阿尔巴斯苏木赛音乌素  
嘎查文化活动中心建设  
项目

招标工程量清单

五、图纸答疑

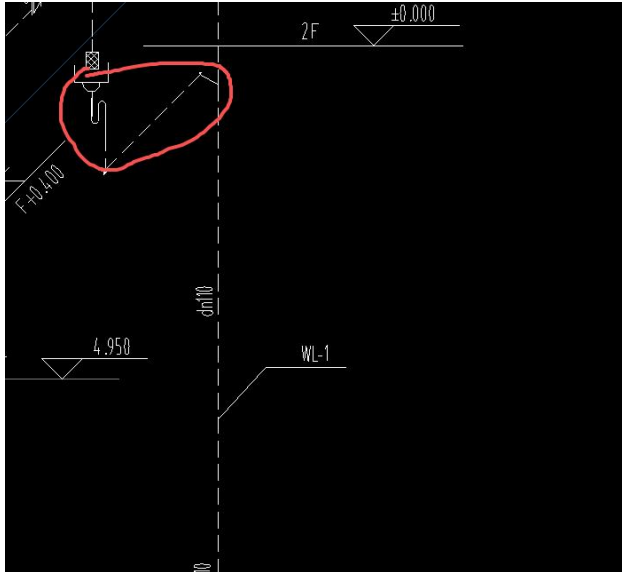
7、外网管道周围填砂是中粗砂还是砂砾？

回复：中粗砂

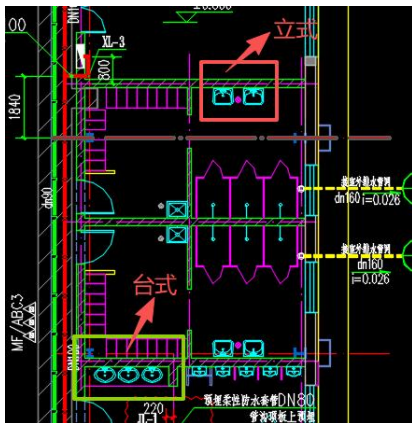
13、画圈的是多大管径？

回复： :UPVC 管 100
